Besvarelse vedrørende forslag til at ændre vejforløb i lokalplan for Tingbjerg

Teknik- og Miljøudvalget har den 30. september 2024 stillet følgende spørgsmål til Teknik- og Miljøforvaltningen i forbindelse med Teknik- og Miljøudvalgets behandling af indstillingen "Endelig vedtagelse af tillæg 1 til lokalplan 609 Tingbjerg og kommuneplantillæg, Brønshøj-Husum".

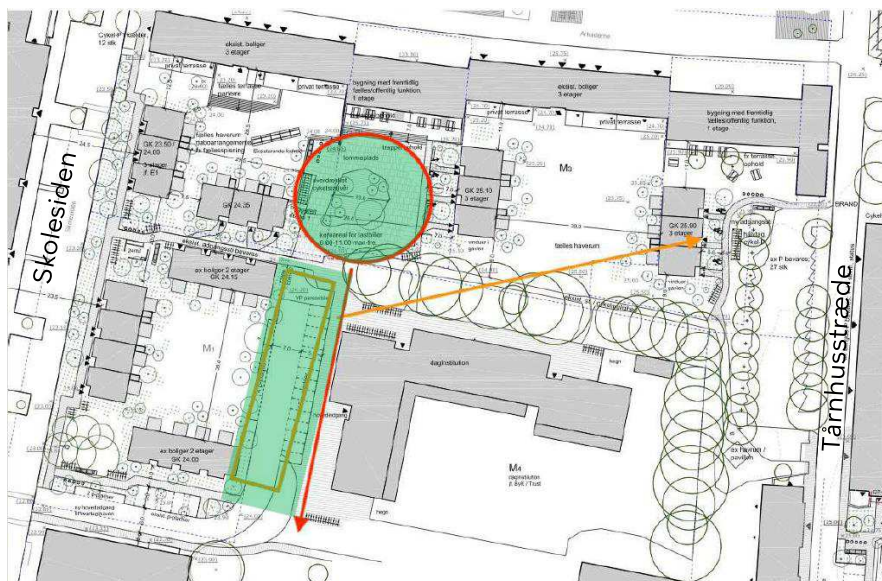
I tillæg 1 fastlægges vejadgang fra gaden Skolesiden. Den nye vej føres mod nord og afsluttes med en vendeplade nord for den kommende daginstitution til renovationsbiler. Vendepladsen indrettes som et byrum med træer og opholdsmuligheder, og det kan blive aktuelt at placere affaldshåndtering her, hvis der etableres letbane på Skolesiden. Der etableres parkering til eksisterende og nye boliger, enkelte pladser til Store Torv og til daginstitutionen langs den nye adgangsvej, i alt 19 pladser. Der etableres holdeplads for varebiler til madskole og daginstitution umiddelbart nord for skolen.

Det bemærkes, at koncentrationen af skolebørn, alt andet lige, vil være højere nær skolen end på den planlagte placering, og krydsning i planforslaget er begrænset til ét sted, hvor stien krydser vejen lige før vendepladsen.
